## Selbstbeschreibung unserer Barrierefreiheit - Zusammenfassung der Antworten

## Hinweise auf mögliche Mängel

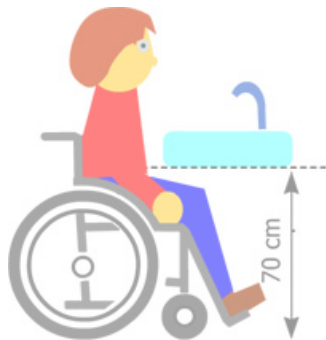
*Mangel (nicht angekreuzt): Es existieren stabile Haltegriffe auf beiden Seiten: k.A*

**Hinweis:** Sie haben nicht angegeben, dass es stabile Haltegriffe in Ihrem WC gibt. Die Haltegriffe sind nötig um Menschen im Rollstuhl das Überwecheln auf die WC-Schale zu ermöglichen.
